島根原子力発電所第2号機
工事計画認可申請（補正）に係る論点整理について
[プラント関係]

2023年3月

中国電力株式会社

【3-1】 ドライウェル水位計（原子炉格納容器床面+1.0m）設置高さの変更の説明図書

図2-5 ドライウェル水位とベント管下端の高さ関係概要図

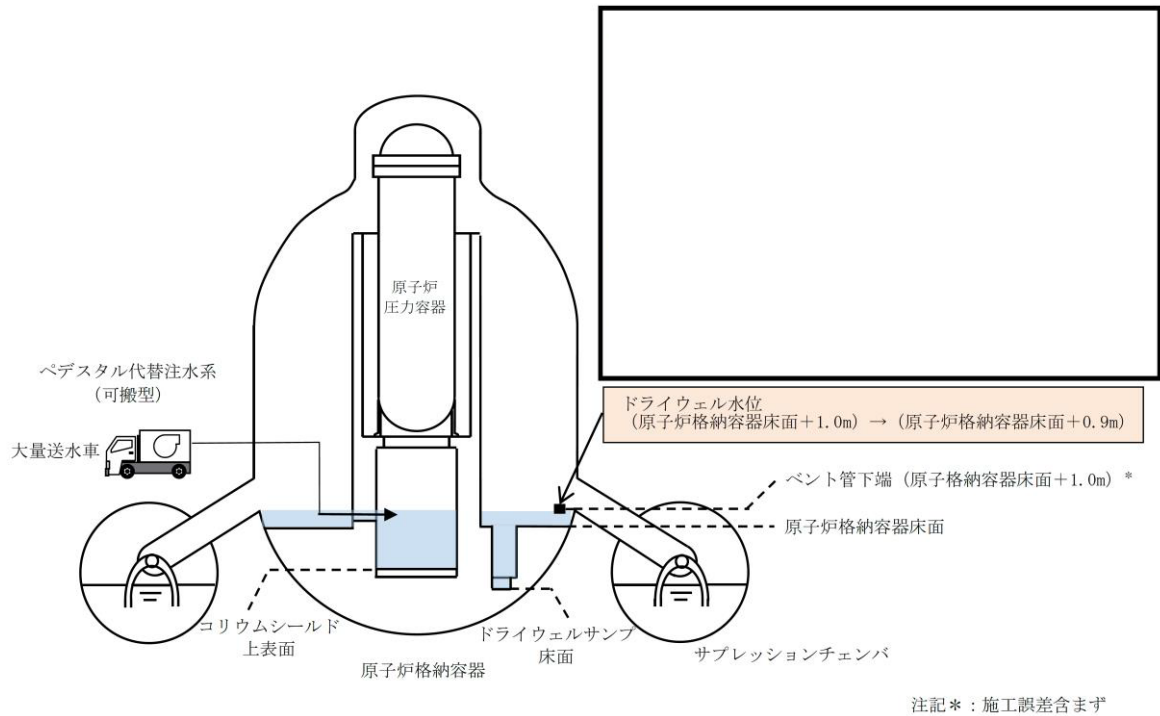
ドライウェル水位（原子炉格納容器床面+1.0m）は、設置（変更）許可申請時においてベント管下端高さに設置することを計画していたが、ベント管等の構造物には施工誤差があるため、必ずしも原子炉格納容器床面+1.0mではない。（ベント管8本の下端高さを測定した結果、最も低い箇所で原子炉格納容器床面+約0.93m）

ベント管下端が原子炉格納容器床面+1.0mより低い位置にあると、そこからサブプレッションチェンバへ水が流れ込むことで電極式水位検出器の検出点（原子炉格納容器床面+1.0m）まで水位が上昇せず、水位を検知できないため、原子炉格納容器床面及びベント管下端高さの施工誤差を考慮しても確実に検出できる高さに変更する。具体的に変更する設置高さは、ベント管下端の最も低い高さ（原子炉格納容器床面+約0.93m）より下で、かつ、計器誤差（±10mm）等を考慮して原子炉格納容器床面+0.9mとする。

図 17-1 第4保管エリアの形状変更 (周辺構造物の配置図 第4保管エリア)

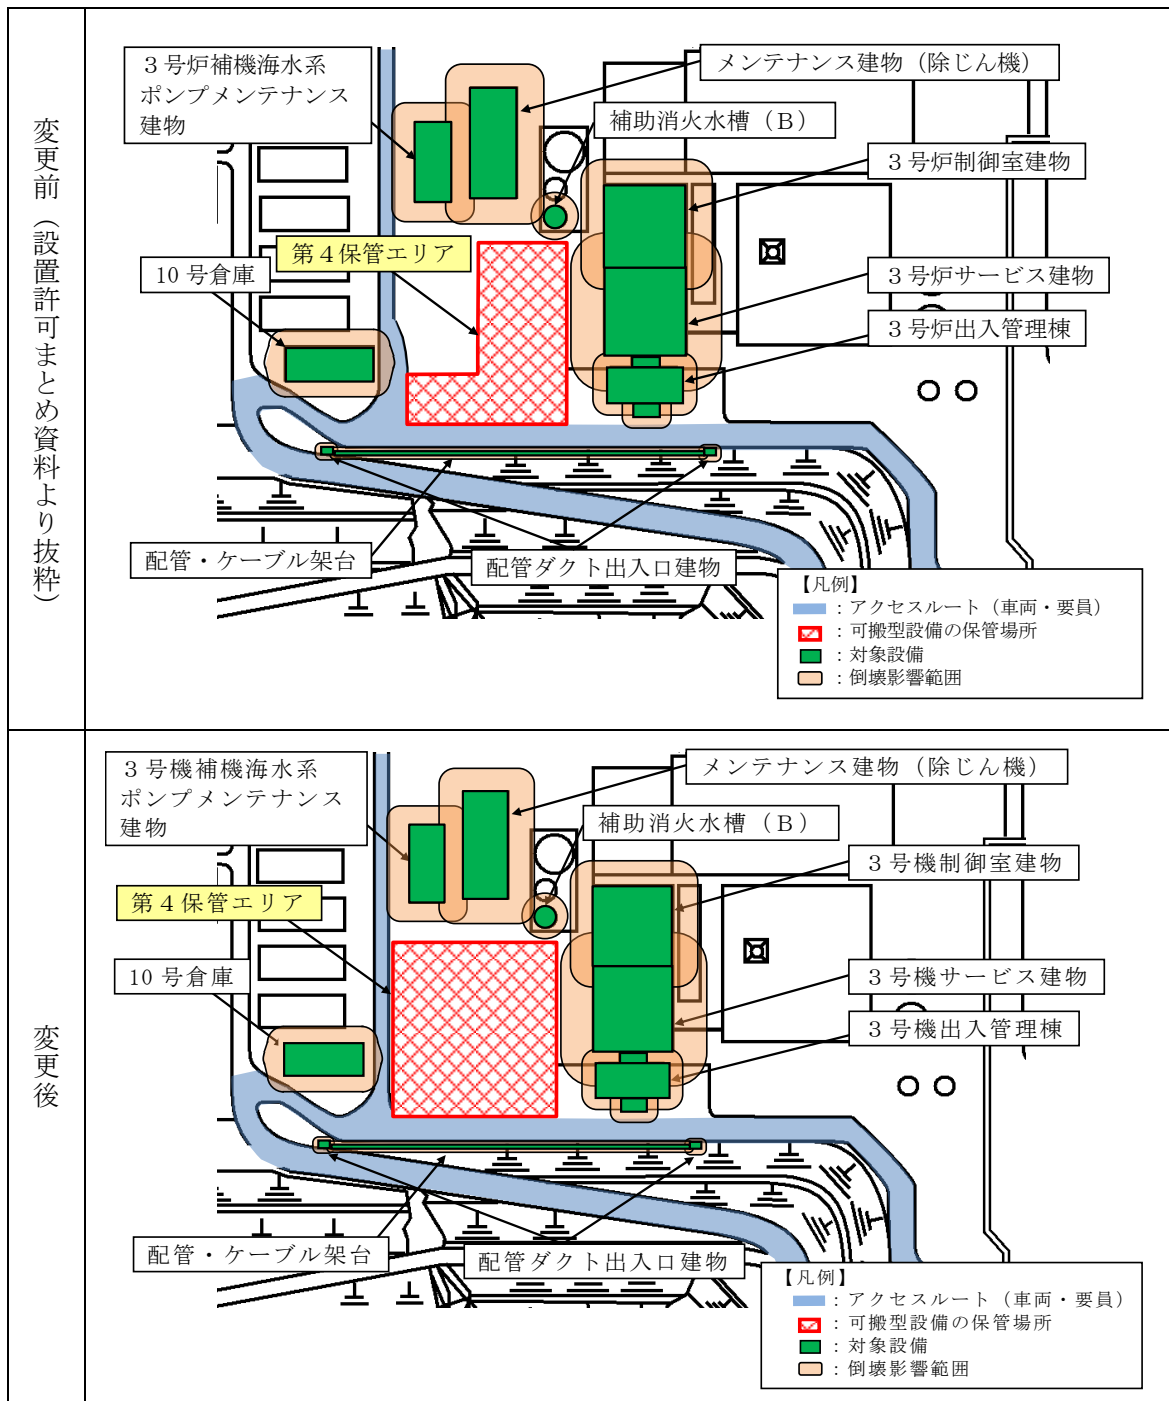
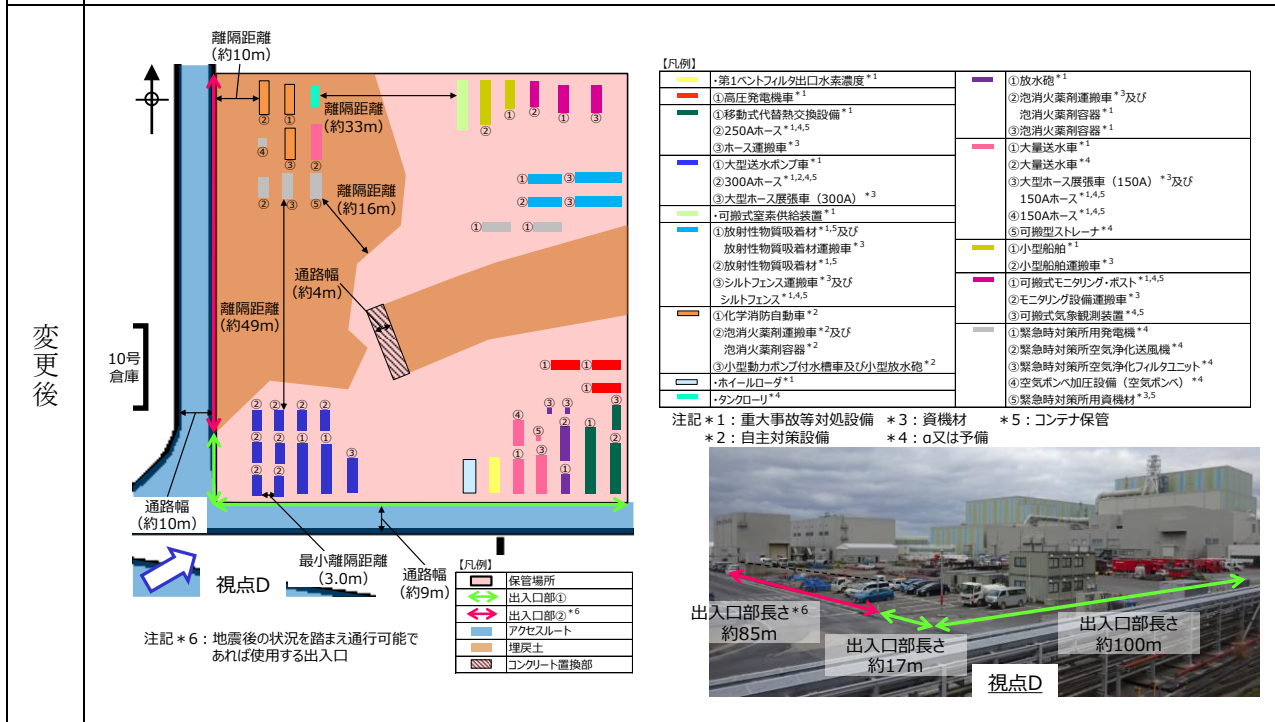
変更前の第4保管エリアにおいて、埋戻土上に配置する予備及び自主対策設備が可搬型設備に近接していることから、離隔距離の更なる裕度確保を目的に、第4保管エリアの拡張を行い、当該拡張部に一部の予備及び自主対策設備を配置することとした。第4保管エリアの形状変更の前後図を図17-1に、可搬型設備の配置を図17-2に示す。

また、コンクリート置換部については、変更前は第4保管エリアの境界に沿って設定していたが、第4保管エリアの拡張に伴い埋戻土の範囲も西側に拡張したことから、コンクリート置換部を岩盤部に隣接し車両の動線としても問題ない位置に変更した。

図 17-2 第4保管エリアにおける可搬型設備の配置

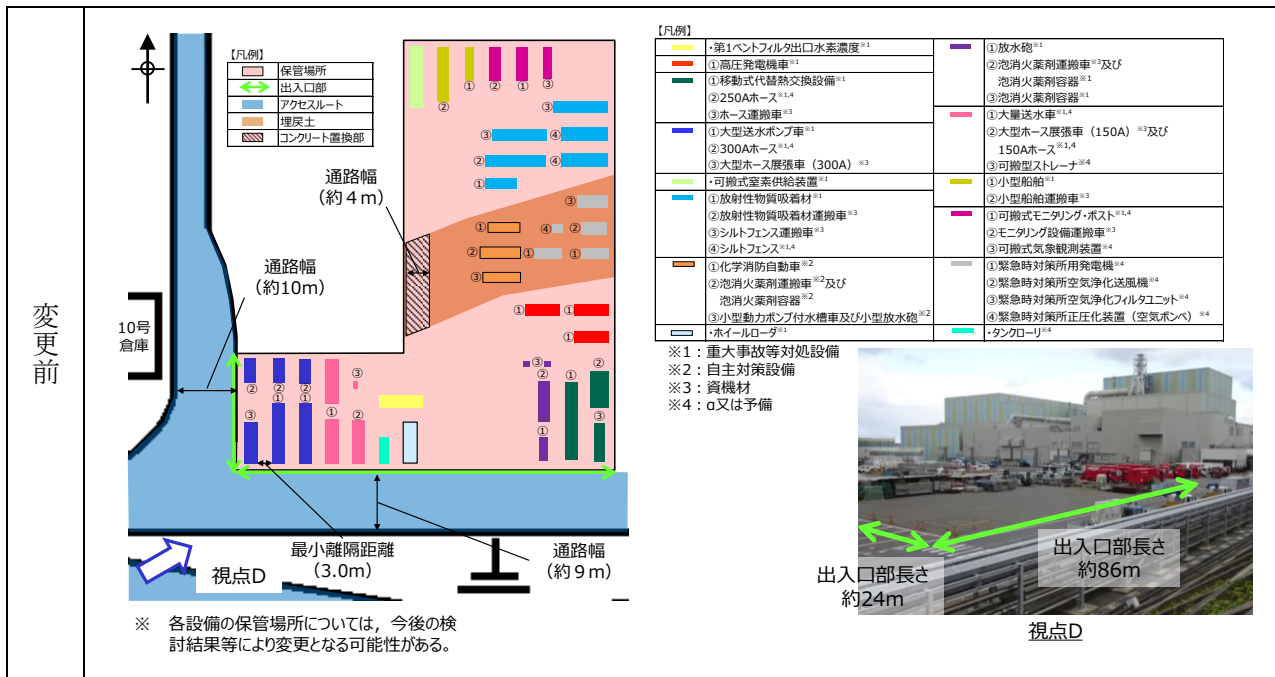
(備考) 変更前の第4保管エリア西側の通路は、第4保管エリア西側の建物(10号倉庫)位置を基準に10号倉庫の倒壊影響範囲を考慮して通路を東側に拡張して必要な道路幅を確保していたが、第4保管エリア形状変更に伴う現地調査の際に、10号倉庫の位置が図と現場で相違しており、実際より西側にあることが判明したため、変更後は、10号倉庫を西側に移動するよう修正を行い、倒壊影響範囲を考慮しても通路も拡張する必要がなくなったことから、通路幅及び第4保管エリア西側境界を修正した。また、第4保管エリア南側の通路幅についても、西側の通路と比べ広く記載されていたため、修正を行った。(通路幅約9mは変わらず)

図 17-3 コンクリート置換部 概要図

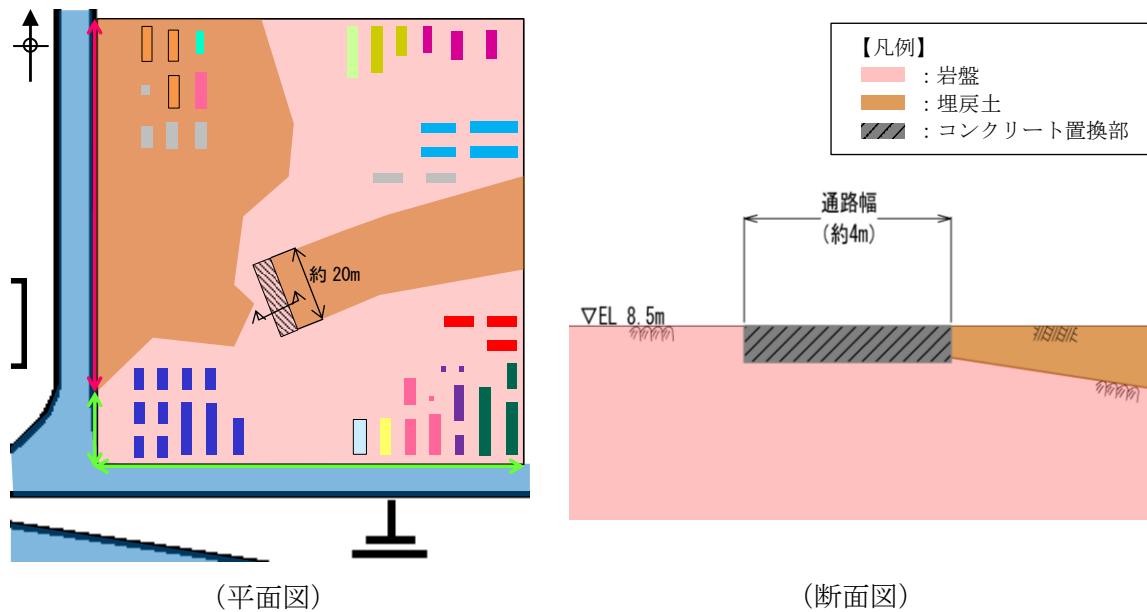
コンクリート置換部の範囲は、幅約4m、延長約20mとする。また、その範囲内にある埋戻土は全てコンクリートに置換し、岩着させることから地震時においても不等沈下等による局所的な段差は発生せず可搬型設備の通行性に対して影響を及ぼさない構造とする。コンクリート置換部の概要図を図17-3に示す。

図1 海洋への放射性物質の拡散抑制（放射性物質吸着材） 設置位置図

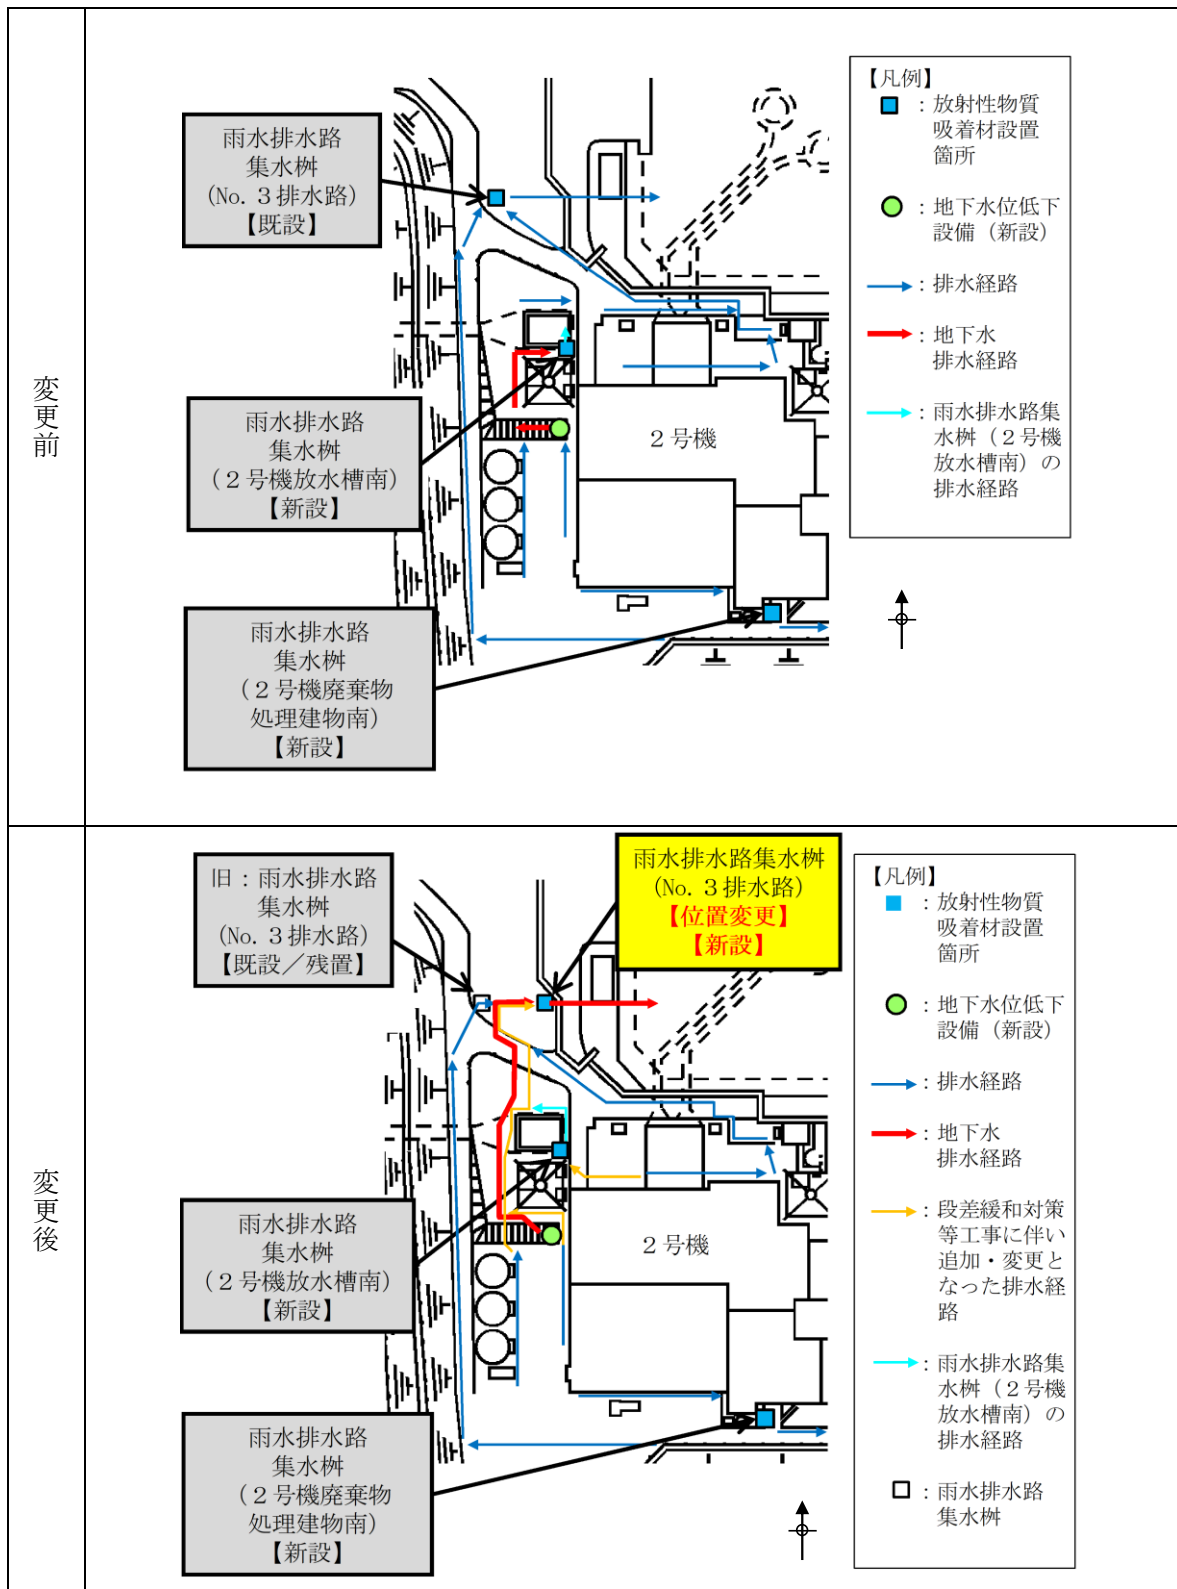
雨水排水路集水桝（No. 3 排水路）の設置位置を変更し、放射性物質吸着材の重量も変更する。また、雨水排水路集水桝（2号機放水槽南，2号機廃棄物処理建物南）に設置する放射性物質吸着材の重量も変更する。なお、合計設置箇所数（3 箇所）及び設置箇所名称の変更はない。重量の変更内容一覧を表 1 に、設置箇所の寸法及び重量の設計変更内容を表 2, 3 に、設置位置図を図 1 に示す。

雨水排水路集水桝（No. 3 排水路）は、海洋への放射性物質の拡散抑制のため排水経路のうち最下流となる雨水排水路集水桝に放射性物質吸着材を設置することから下流側の新設する雨水排水路集水桝に位置を変更するが、汚染水の排水経路だけが接続する設計から地下水の排水経路も接続し、耐震性を有する雨水排水路集水桝に排水経路を集約する設計に変更し、雨水排水路集水桝の寸法を変更^{*1}した。

注記*2：2号機取水槽及び2号機放水槽周辺における段差緩和対策等（段差緩和対策、地盤改良、地下水水位低下設備設置等）工事に伴い排水経路を変更した。具体的には、雨水排水路集水樹（2号機放水槽南）から見て西側からの地下水排水経路からの流入がなくなり、東側からの汚染水排水経路からの流入が追加となった。変更前後の排水経路を図1に示す。

表 5.6-1 除じん系ポンプ及び配管の移設に伴う変更概要

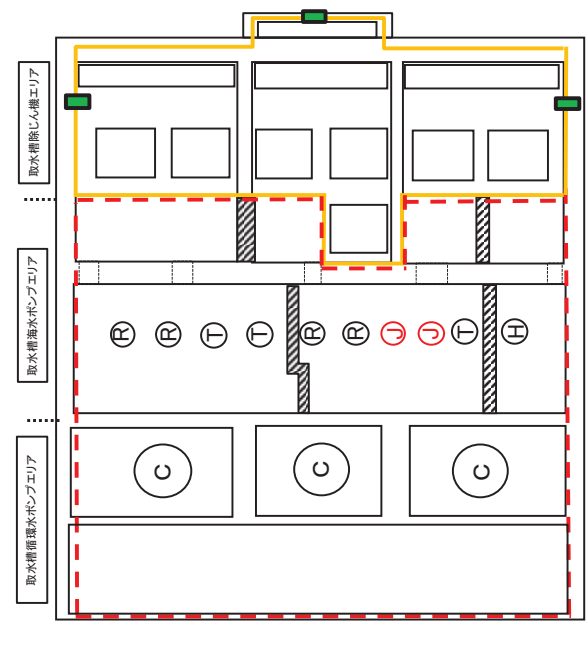
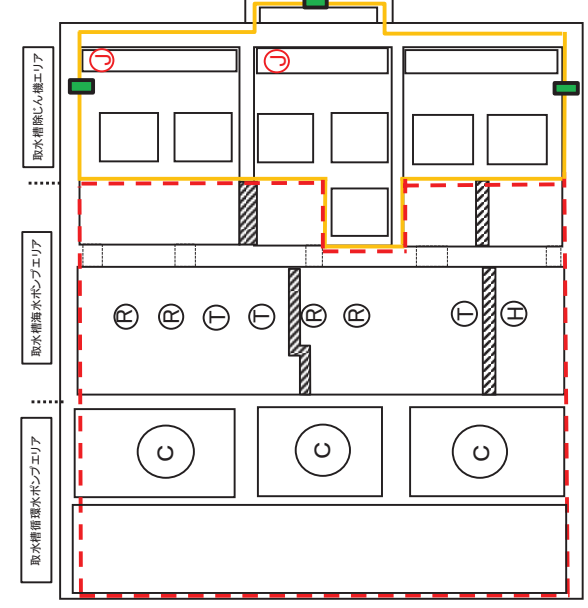
除じん系ポンプ及び配管は、耐津波設計の設置変更許可段階において浸水防護重点化範囲である取水槽海水ポンプエリアに設置する計画であったため、基準地震動 S_s による地震力に対してバウンダリ機能を保持し、津波を流入させない設計としていたが、詳細設計により浸水防護重点化範囲外である取水槽除じん機エリアへの移設が可能であることが判明したため移設する。移設に伴い、除じん系ポンプ及び配管は浸水防止設備の対象外となる。除じん系ポンプ及び配管の配置の変更概要を表 5.6-1 に示す。

表 5.6-2 除じん系ポンプ及び配管の移設に伴う変更箇所 (2/5)

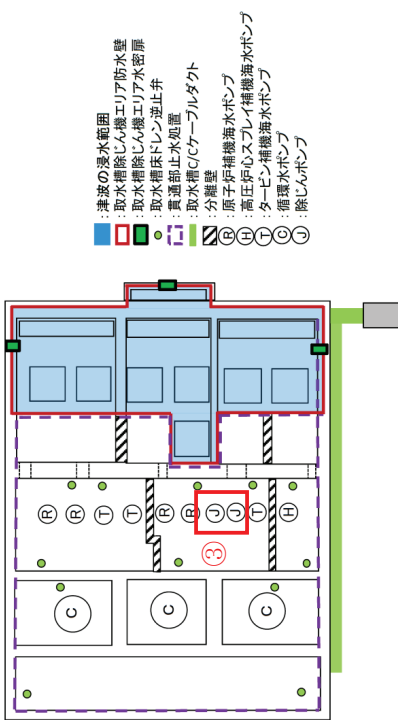
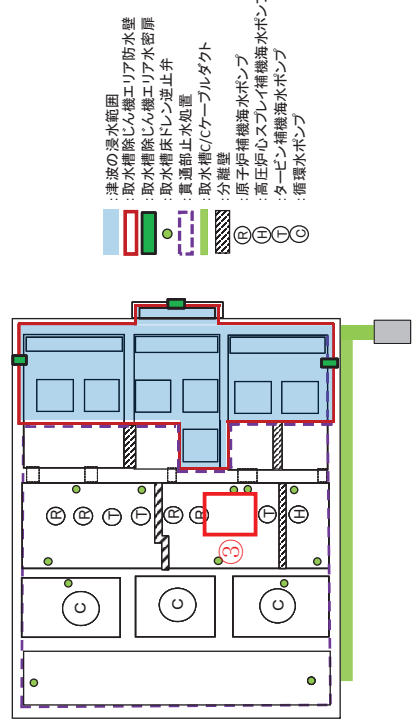
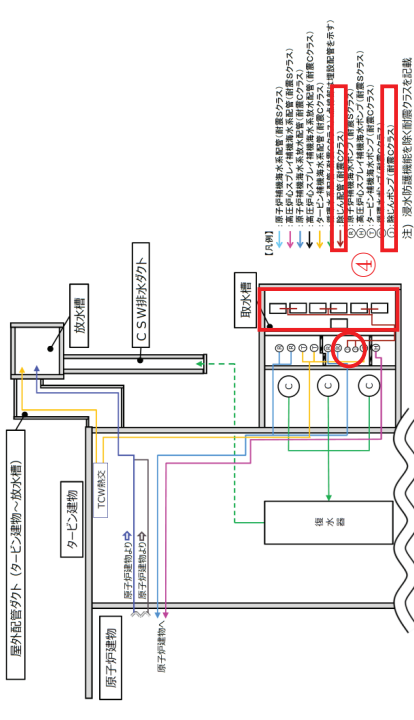
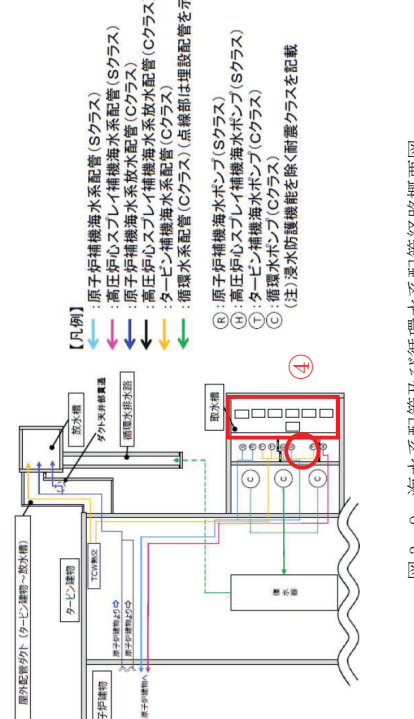
設置変更許可時	変更後	変更概要
<p>2.2.2 取水路、放水路等の経路からの津波の流入防止 (2) 各経路に対する確認結果 a. 2号炉取水路 (a) 敷地地上部への流入の可能性 (P.5条-別添1-Ⅱ-2-15)</p> 	<p>VI-1-1-3-2-4 入力津波による津波防護対象設備への影響評価 3.2 敷地への流入防止 (外郭防護1) に係る評価 (P.14)</p>  <p>図 3-8 取水槽の浸水対策の概要 (平面図)</p>	<p>③ 除じん系ポンプ及び配管の移設に伴う除じん系ポンプの削除</p>
<p>2.2.2 取水路、放水路等の経路からの津波の流入防止 (2) 各経路に対する確認結果 a. 2号炉取水路 (b) 建物への流入の可能性 (P.5条-別添1-Ⅱ-2-16)</p> 	<p>VI-1-1-3-2-4 入力津波による津波防護対象設備への影響評価 3.2 敷地への流入防止 (外郭防護1) に係る評価 (P.15)</p>  <p>図 3-9 海水系配管及び循環水系配管経路概要図</p>	<p>④ 除じん系ポンプ及び配管の移設に伴う除じん系ポンプ及び配管の削除</p>

図 3-29(1) 浸水防護重点化範囲図 (平面図) (1/4)

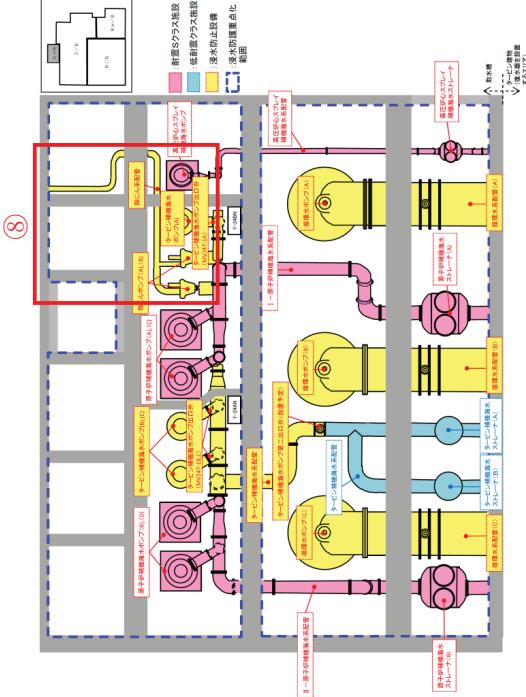
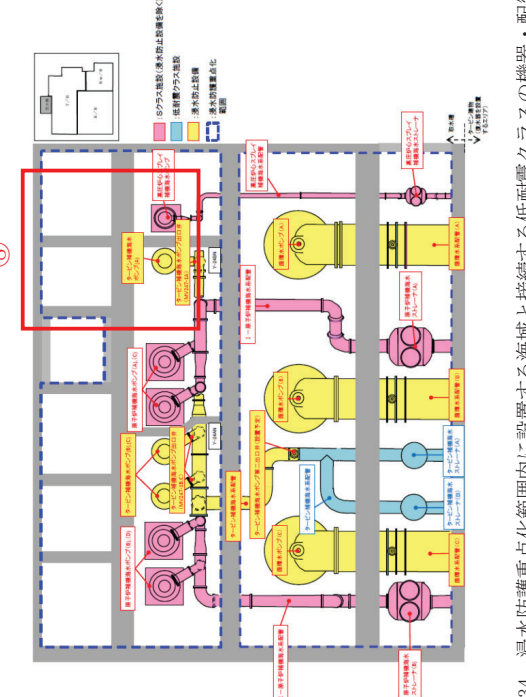
設置変更許可時	変更後	変更概要
<p>2.4.2 浸水防護重点化範囲の境界における浸水対策 (3)浸水防護重点化範囲の境界における浸水対策 d. 取水槽海水ポンプエリアにおける溢水 (P.5 条一別添1-Ⅱ-2-71) d. 取水槽海水ポンプエリアにおける溢水 取水槽海水ポンプエリアにおける溢水については、浸水防護重点化範囲の境界に以下の流入防止の対策を行うことにより、浸水防護重点化範囲である取水槽海水ポンプエリアに津波の流入はしない。詳細は添付資料-27に示す。 <取水槽海水ポンプエリアに対する対策> ・タービン補機海水系のポンプ及び配管、除じん系のポンプ及び配管の基準地震動 Ss による地震力に対するバウンダリ機能保持 ⑥</p>	<p>VI-1-1-3-2-4 入力津波による津波防護対象設備への影響評価 3.4 重要な安全機能及び重大事故等に対処するために必要な機能を有する施設の隔離 (内郭防護) に係る評価 (P.42) (d) 浸水防護重点化範囲のうち取水槽海水ポンプエリアにおける溢水の影響 浸水防護重点化範囲のうち取水槽海水ポンプエリアにおける溢水の影響評価においては、地震に起因する取水槽海水ポンプエリアに敷設するタービン補機海水系の機器・配管の破損を想定すると、津波がタービン補機海水系の機器・配管に流れ込み、損傷箇所を介して、取水槽海水ポンプエリアに流入することが考えられる。⑥ このため、タービン補機海水系の機器・配管について基準地震動 Ss による地震力に対しバウンダリ機能を保持させる。⑥ これを踏まえると、取水槽海水ポンプエリアに津波の流入はない。</p>	<p>⑥除じん系ポンプ及び配管の移設に伴う除じん系ポンプ及び配管の削除</p>
<p>2.4.1 浸水防護重点化範囲の設定 (P.5 条一別添1-Ⅱ-2-64) ⑦</p>	<p>VI-1-1-3-2-4 入力津波による津波防護対象設備への影響評価 3.4 重要な安全機能及び重大事故等に対処するために必要な機能を有する施設の隔離 (内郭防護) に係る評価 (P.45) ⑦</p>	<p>⑦除じん系ポンプの移設に伴う除じん系ポンプの削除</p>
